Teie 25.05.2026 nr 6-5/2026/1201

Meie 28.05.2026 nr 7.2-2/26/24027-3

### **Vanatammsalu detailplaneeringu kooskõlastamata jätmine**

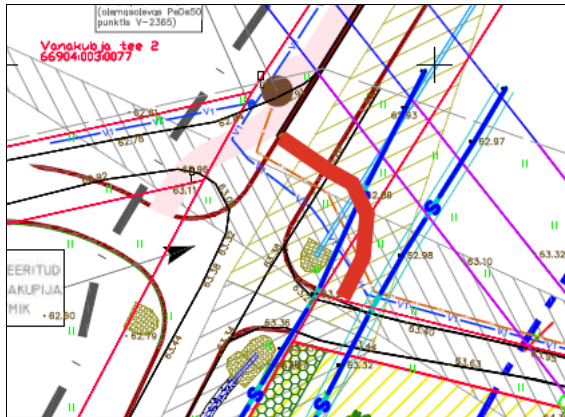
3. Palume lisada seletuskirja osasse III-III viide Transpordiametile.
4. Detailplaneeringu ala piir erinevatel joonistel on erinev. Palume korrigeerida, kasutades läbivalt ühte mõistet, näiteks „detailplaneeringu ala piir“.
5. Leppemärkide selgitused ei ole joonistel korrektsed. Näiteks joonisel DP-02 on sidekaabel ja likvideeritav sidekaabel sama leppemärgiga, joonisel DP-03 osa leppemärkide selgitusi puudub, jne.
6. Joonisel puudub joonisel punase noolega viidatud leppemärgi selgitus.

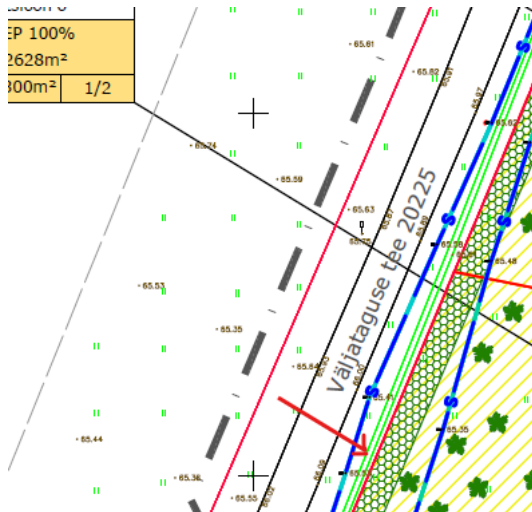
2. Jalakäijate ohutuse tagamiseks siduda jalgteed tõmbepunktidega ning ühendada bussipeatustega. Tõmbepunktid (bussipeatused, raudteejaam, kauplused, jne) jäävad planeeringualast põhja poole ning varem projekteeritud kergliiklustee on kavandatud Väljaotsa tee lääneküljele. Planeeringus tuleb kergliiklejatele tagada ohutu teeületus (vältida diagonaalis ristmiku ületamist) ning planeeringuala ühendada kavandatud kergliiklusteega. Üks võimalus on näidatud skemaatiliselt alloleval joonisel.
